Bozen, den 10.01.2025

Betreff: Errichtung des neuen Speicherbeckens "Bodensee" für die Beschneigung am Kronplatz in den Gemeinden Olang und Bruneck

Fig.7: Risultati dell'indagine sul gallo cedrone condotta nel biennio 2009-2010 dal Dott. Gerstgrasser

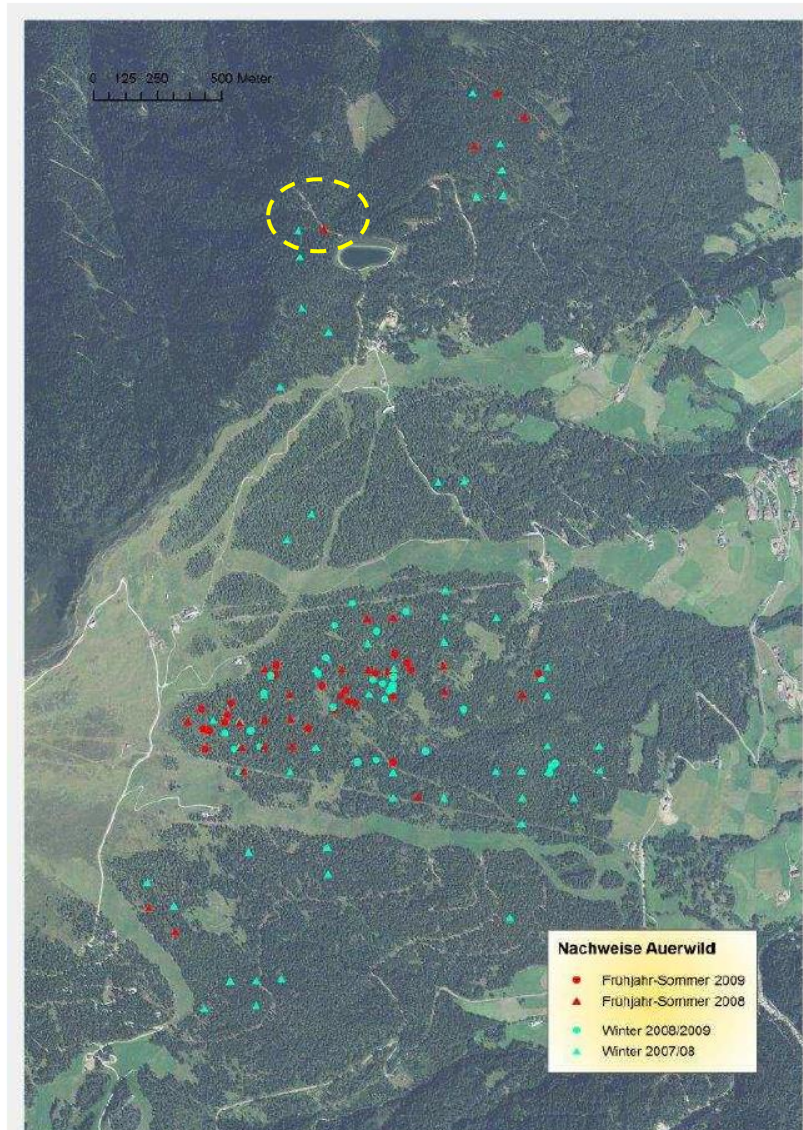
Der AVS fordert daher dazu auf, dieser gemeinschaftlichen Verantwortung nachzukommen und das **aktuelle Vorkommen dieser geschützten Vogelarten im Eingriffsgebiet zu untersuchen**, um eine Beurteilung der möglichen erheblichen Beeinträchtigungen vorzunehmen zu können. Aus unserer Sicht müssen aufgrund der Eingriffe in den letzten Jahren (z.B. Hinterberg Piste 2016 in Olang) und der laufenden geplanten Projekte am Kronplatz z.B. Lorenzi Lift (Piste beantragt), UVP-Kronplatz 1+2 auch **kumulierende Effekte** hinsichtlich Lebensraumzerschneidung und Fragmentierung berücksichtigt werden.

Quelle: Bericht „Erhebung Ist-Zustand des Auerhuhns im Waldgebiet um die Schizone „Hinterberg-Marchner-Lorenzi“, Abbildung Fig.7, Trifolium, T. Clementi, 2015; In gelber Farbe hat der AVS den Eingriffsbereich für das Speicherbecken „Bodensee“ eingezeichnet.
